关于宝鸡海浪锅炉设备有限公司新厂区项目总平面图调整的规划公示

规划公示

各相关利害关系人:
 由宝鸡宏昇置业有限责任公司建设的宏昇·如意茵香科技智慧生态康养社区项目位于茵香河二西路以东、以南,茵香河以西,徐兰高铁防护绿地以北范围。该项目已于2020年4月完成了总平面图审批。目前,该项目中14栋单体建筑已完成规划许可。为进一步提升小区业主舒适度,提供更加优质的居住环境和更加完善的设施,建设单位申请对未进行规划许可的剩余25栋单体建筑部分总平面图进行优化调整。

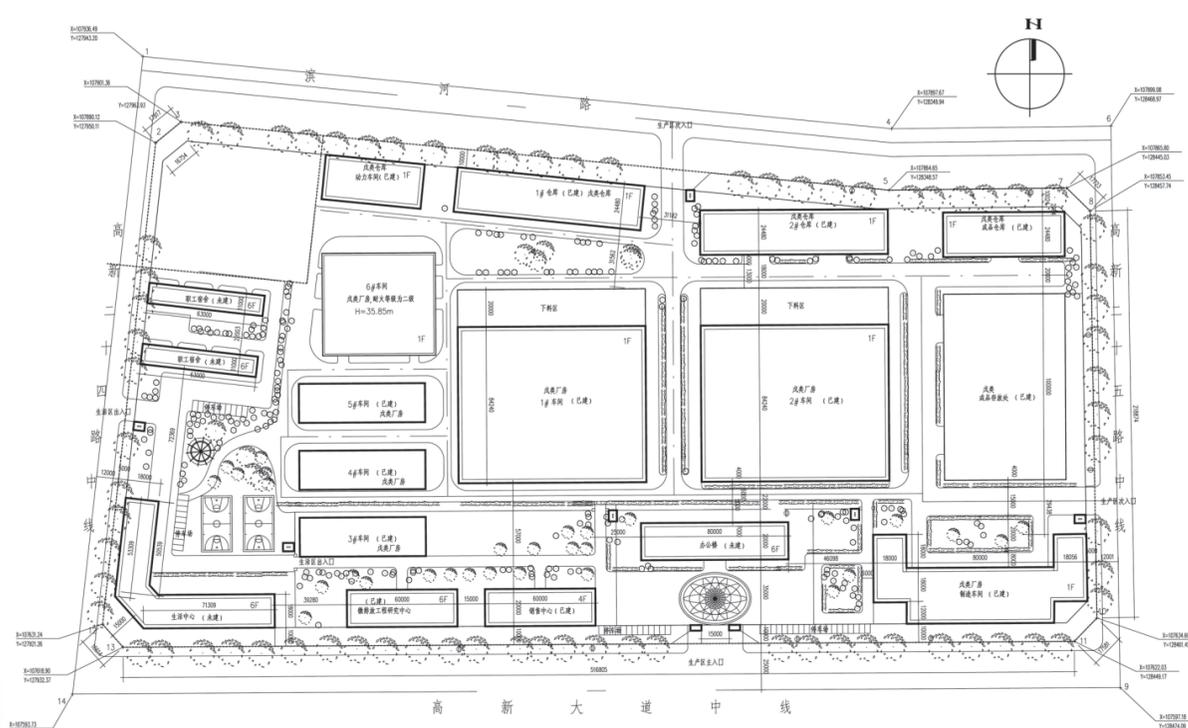
近期我局接到宝鸡海浪锅炉设备有限公司新厂区项目总平面图调整方案,项目位于滨河路以南,高新二十四路以东,建设用地面积135795.7㎡,总建筑面积88084㎡,容积率0.65,由于厂区生产设备的需要,调整后建设用地面积127609㎡,总建筑面积80658㎡,容积率0.92(详细指标见图纸)。

技术经济指标		
1. 总规划用地	127609m ²	
2. 总建筑面积(不含成品存放处)	80658m ²	
3. 建筑占地面积	44242m ²	
4. 计容面积	116980m ²	
5. 容积率	0.92	
6. 建筑密度	34.7%	
7. 绿地率	21.48%	
8. 停车位	88辆

院长	陈小周	建设单位	宝鸡宏昇置业有限责任公司
审定	张莉	项目名称	宏昇·如意茵香科技智慧生态康养社区
项目负责	贺宝琪	图纸名称	总平面图变更
专业负责	程远	图纸比例	1:1000
校核	程远	设计编号	图号 01
设计	贺宝琪	图别	规划 日期 2021.04

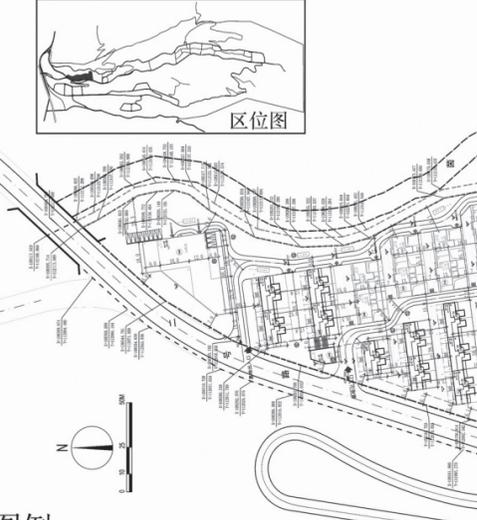
降低了0.02%。拟调整总平面规划方案的容积率、建筑密度、绿地率、建筑高度、停车位及配套设施建设均满足规划设计条件要求。
 经我局审核研究,拟调整总平面规划方案符合相关规范要求,进一步优化了小区环境,完善了服务设施,提升了业主舒适度,拟同意该总平面规划方案。依据《中华人民共和国城乡规划法》等相关规定,现将该总平面规划方案予以公示(详细内容请在项目现场或宝鸡市自然资源和规划局网站查看),征求相关利害关系人的意见。公示期内,相关利害关系人对该总平面规划方案如有意见、建议,请以书面或者电话方式向我局反映;如无意见、建议,公示期满后,我局将按程序对该总平面规划方案予以审批。
